最新美术高考作品点评

设计

环境艺术 / 工业设计 / 陶瓷艺术

中国美术学院教务处主编

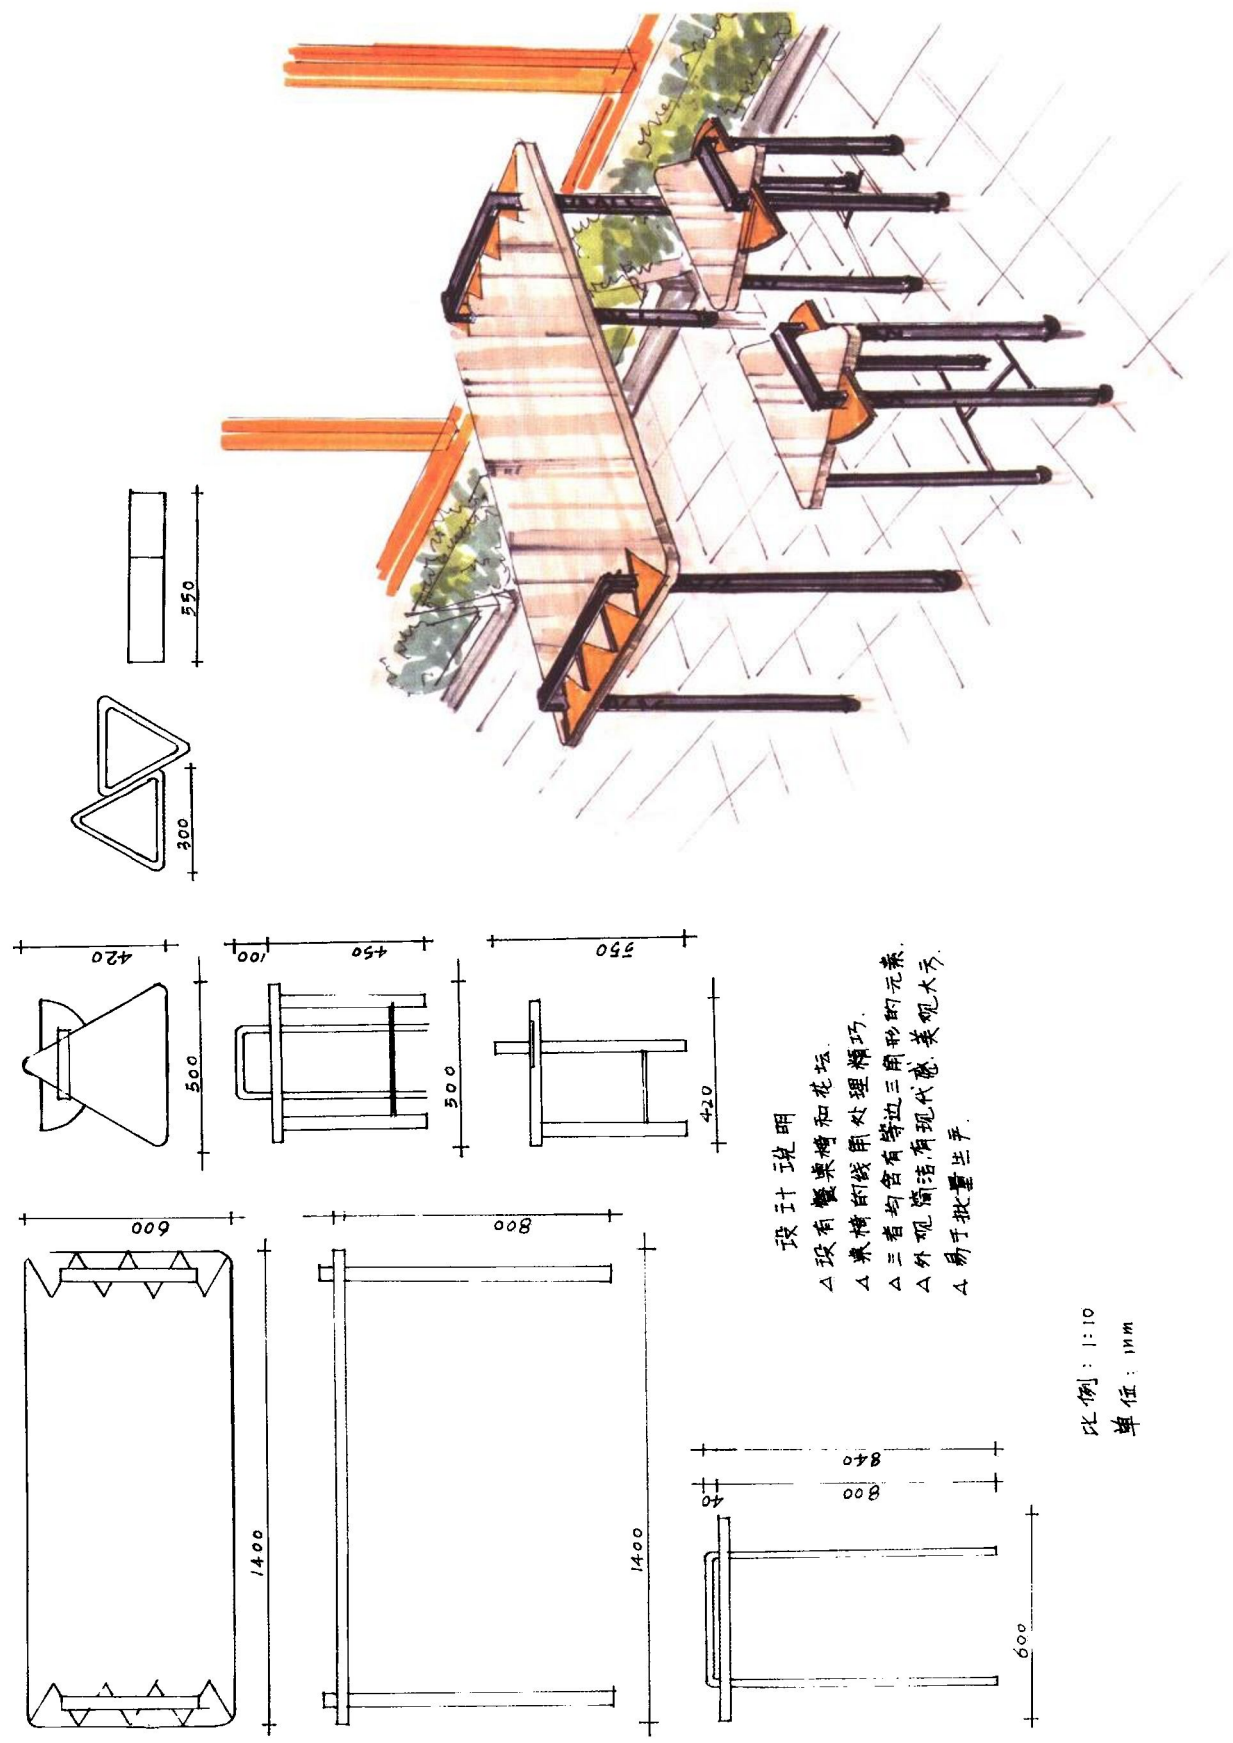
该图以三角形为母题，设计了茶几、梳妆台、鞋帽架、小板凳等家具，造型简洁且切题。但鞋帽架中，挂帽子与围巾的棍子的位置过低，影响使用。效果图用笔较为娴熟，图面布置匀称。

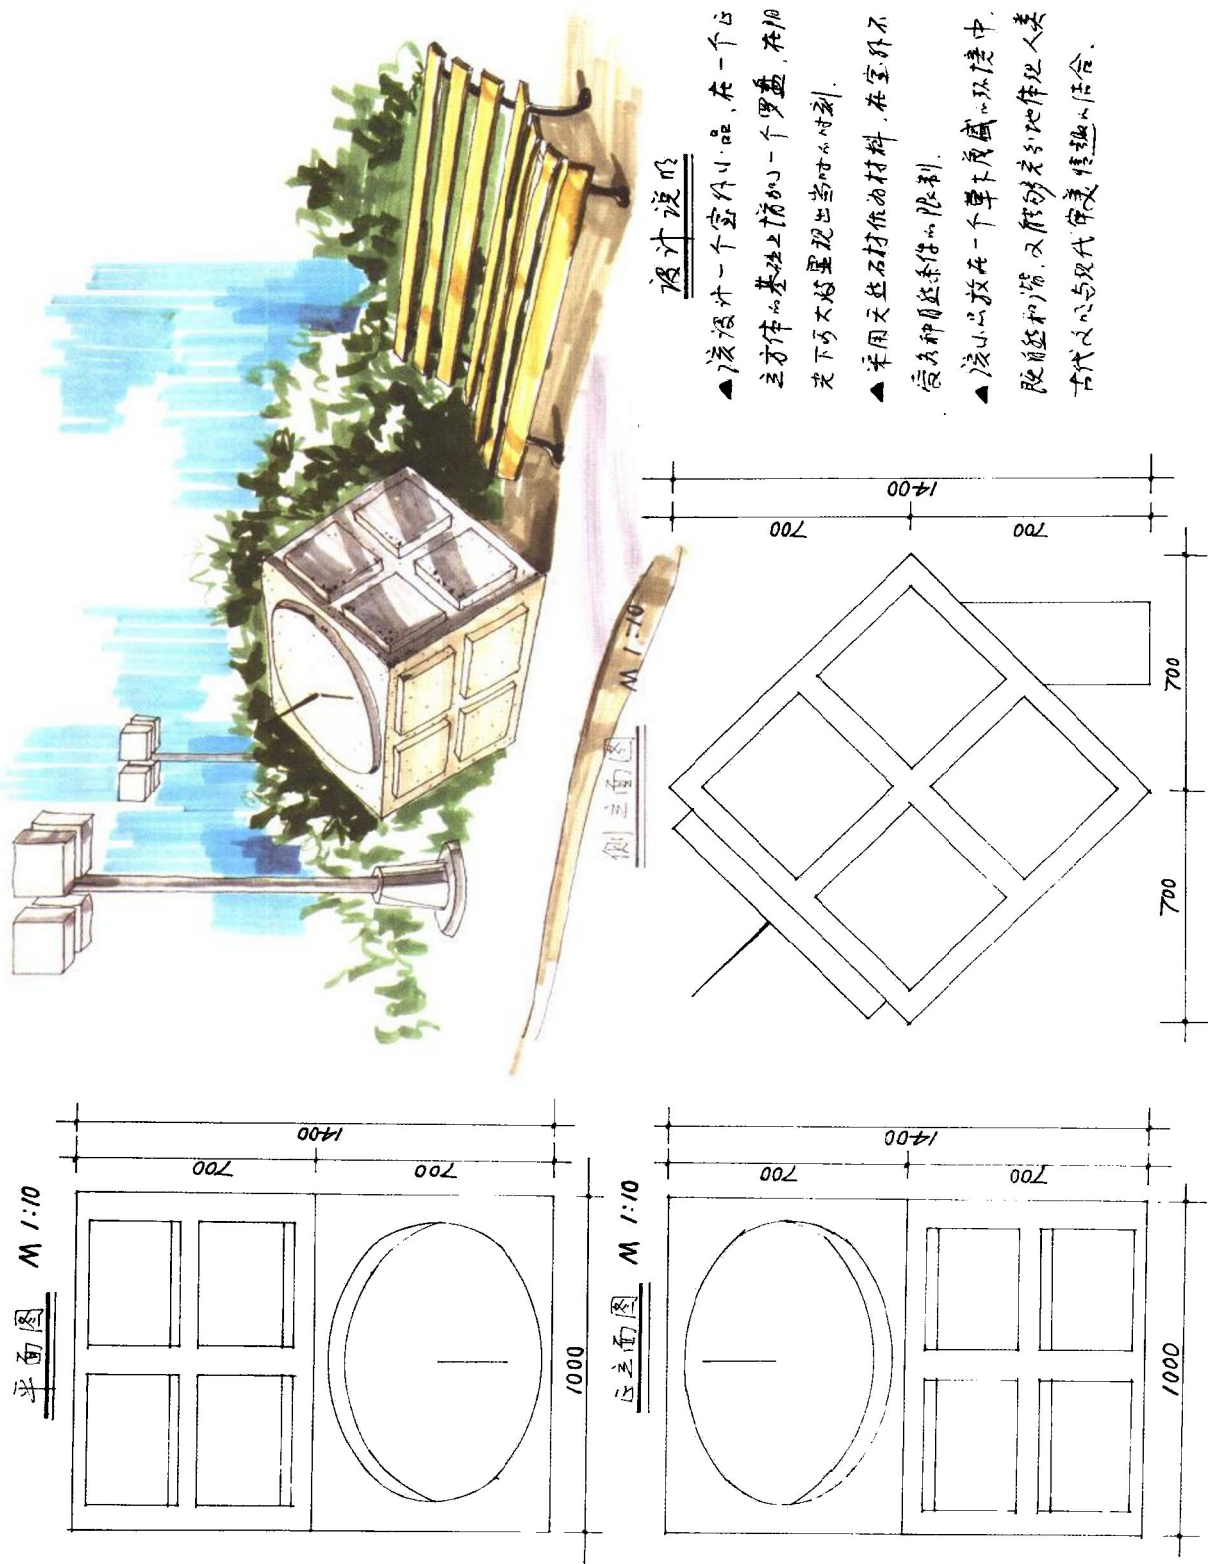
该图为以三角形构成元素所设计的一组家具,造型简洁,有现代感。效果图用笔较为熟练,但透视不够准确,花坛的三角形状未充分表达出,窗框敷色过于醒目,喧宾夺主。坐凳的结构方式欠稳定与牢固。

新世纪 美术 学校 校门 设计 图

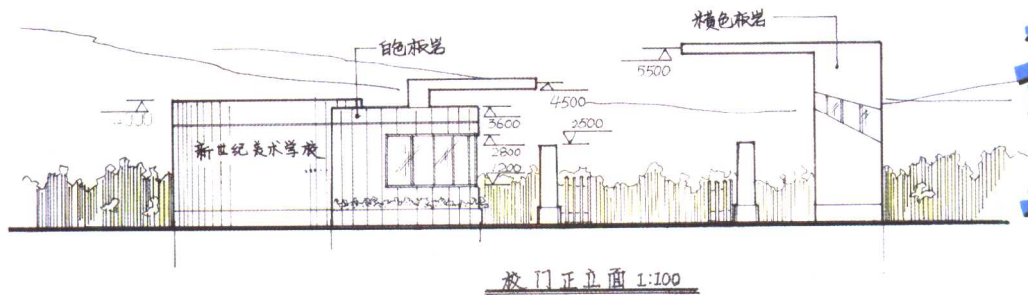
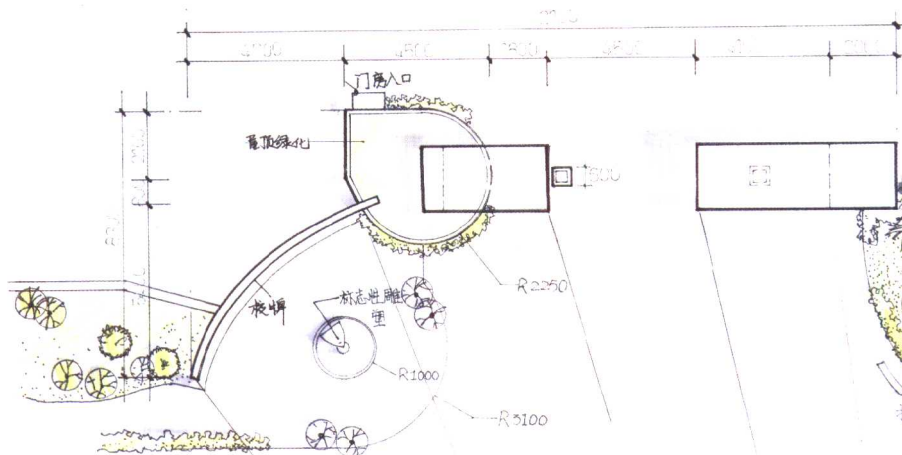
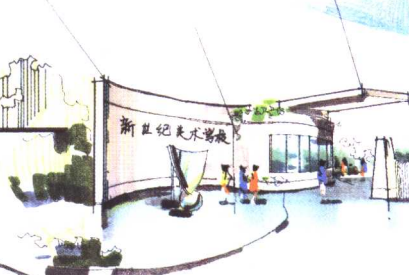
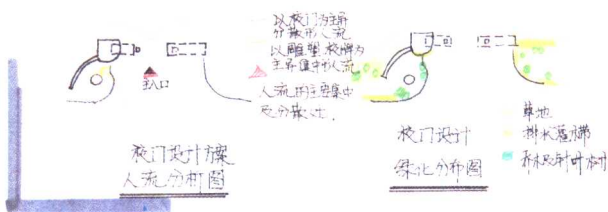
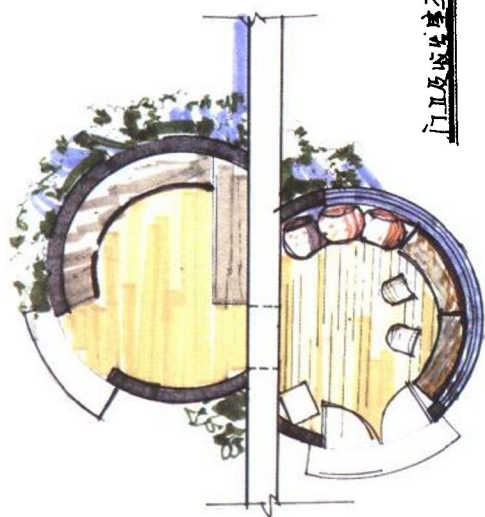
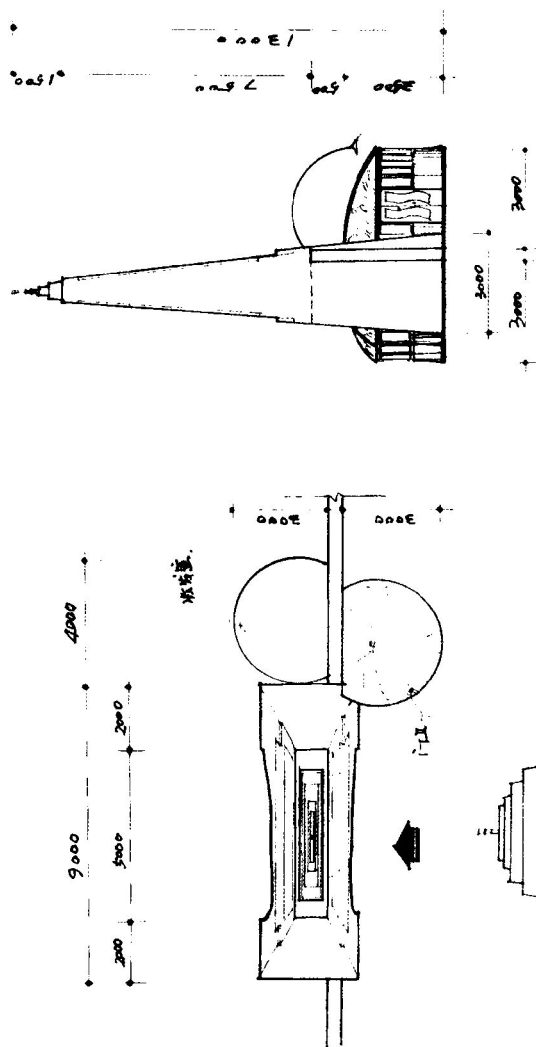
该校门设计功能合理, 造型具现代感, 弧线与直线组合贴切得体, 尺寸标注齐全。设计构思分析较为深入。效果图中, 透视不够准确。

新世纪美术学校校门设计

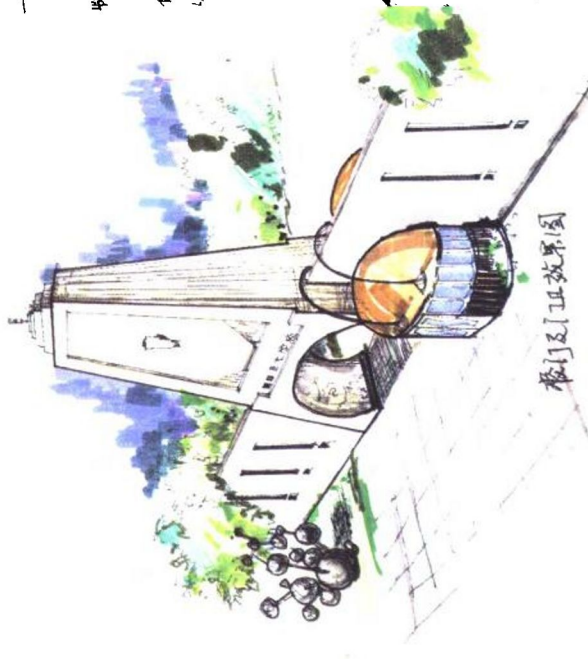
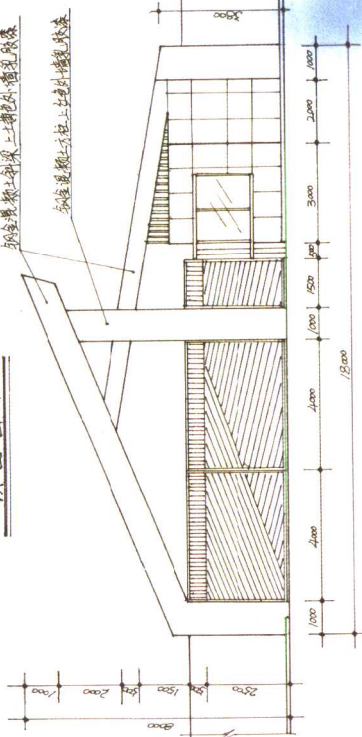
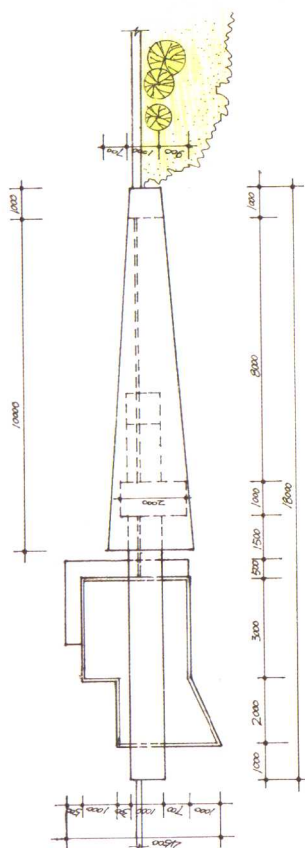
该生想象力较为丰富，设计有一定创意。作为学校的校门，其造型过于复杂，提炼简括不足。效果图整体感较弱，透视不够准确。

新世纪美术学院校门设计图

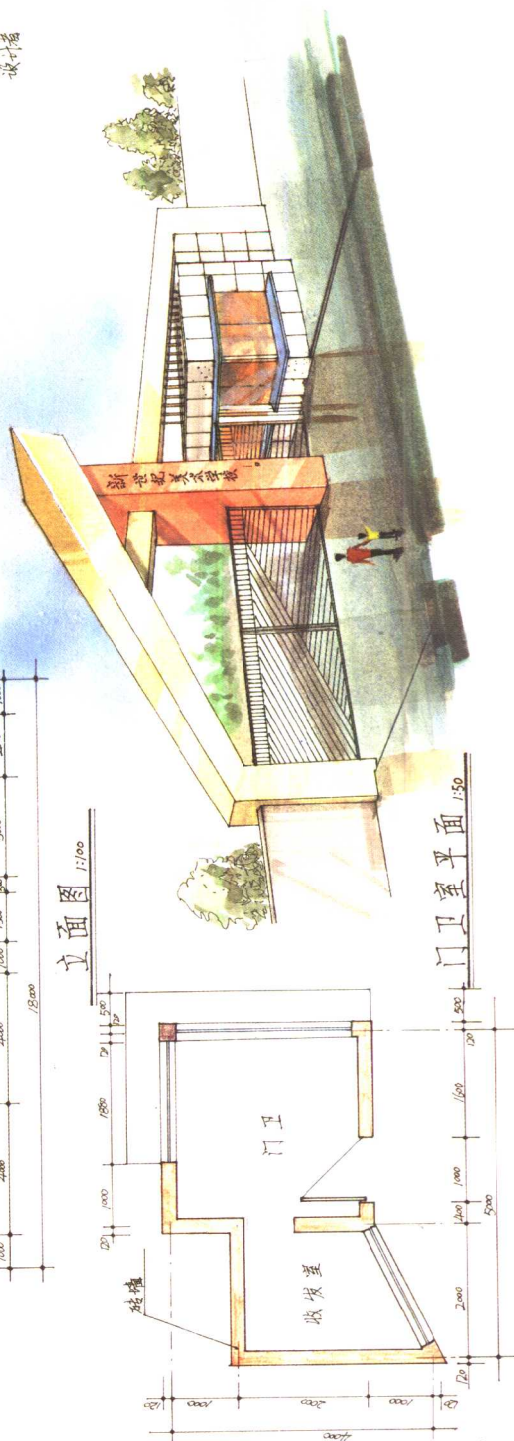
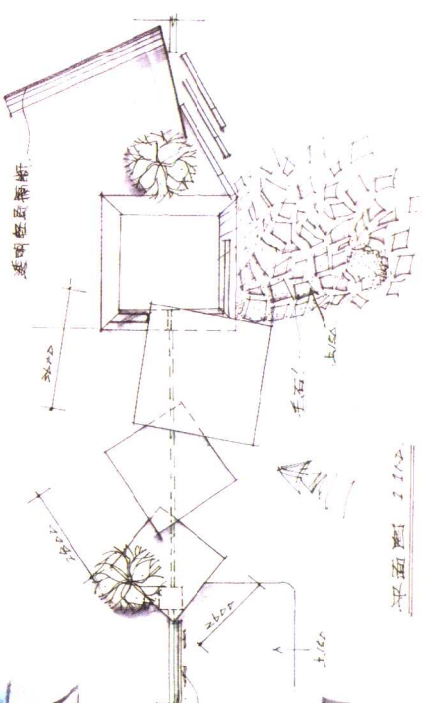
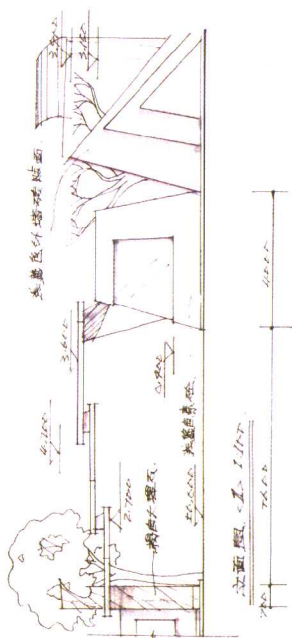
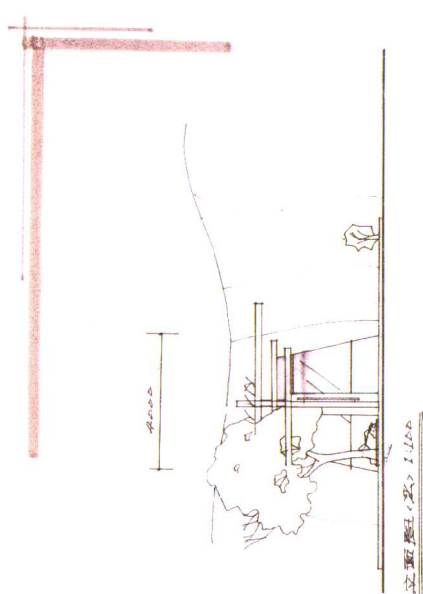
该校门设计构思有新意，造型新颖简约，平面图、立面图绘制较为娴熟。但建筑实体感弱，似舞台布景。效果图中，透视不够准确。
